AVD.	<b>P 8</b>	GRUPP	85
BETR.	Montering av kylanläggning 240 (B 20, B 21)	NR	4
		DATUM	Febr 75

## Service meddelande

### Kylfläkt

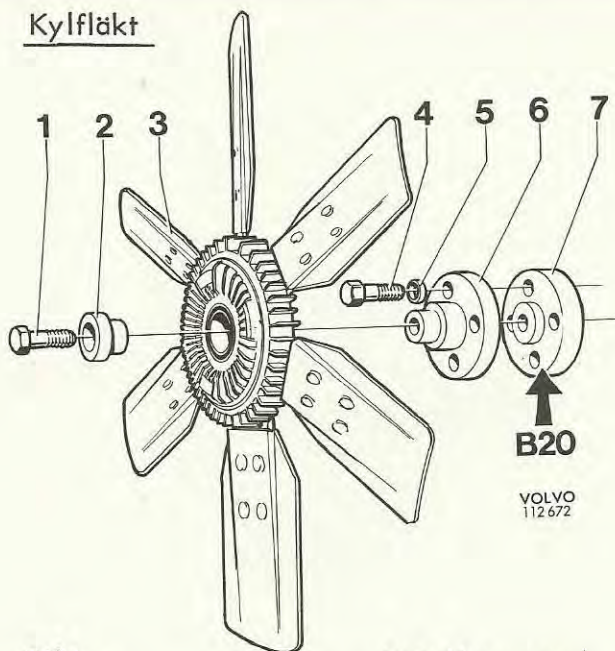
Vid montering av kylanläggning i vagnar med fast kylfläkt ska denna bytas ut mot en slirfläkt. Detta ska göras för att man ska erhålla full effekt på kylanläggningen och undvika att motorn kokar.

Bildnr	Detaljnummer		Benämning	Antal
	B 20	B 21		
1	955 320-7	955 320-7	Skruv	1
2	460 530-9	460 530-9	Bricka	1
3	1219 085-6	1219 085-6	Slirfläkt	1
4	959 224-7	955 274-6	Skruv	4
5	941 907-8	941 906-0	Fjädrande bricka	4
6	460 616-6	463 463-0	Kopplingsfläns	1
7	688 035-5	----	Distansstycke	1

Anmärkning 1: Slirfläkt 1219 085-6 beräknas finnas i lager ca vecka 10. Den kan dessförinnan ersättas av nedanstående detaljer.

Detaljnummer	Benämning	Antal
462 767-5	Slirkoppling	1
1218 570-8	Fläkt	1
955 781-0	Mutter	4
955 892-5	Bricka	8
959 207-2	Skruv	4
